Nr. art. 1888 600 150 și 1888 998 101

Ambreiajele cu carcasă cu aerisire, cu arcuri de torsiune și căptușeală sinterizată (nr. art. 1888 600 150 și 1888 998 101) înlocuiesc ambreiajele (nr. art. 1888 600 117, 1888 600 119 și 1888 634 006).

Fig. 2: Ambreiaj, construcție modificată

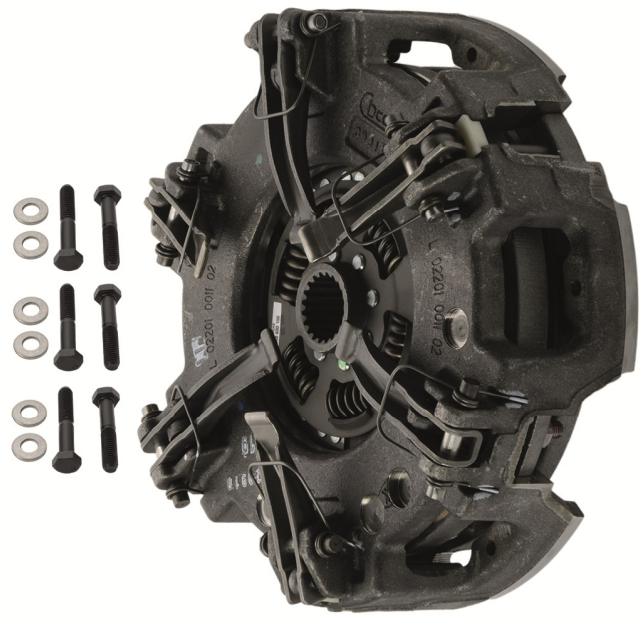
Ambreiajul cu carcasă cu aerisire poate fi montat fără a modifica volantul.
Șase șuruburi M8x1,25x45 sunt incluse în setul de livrare.
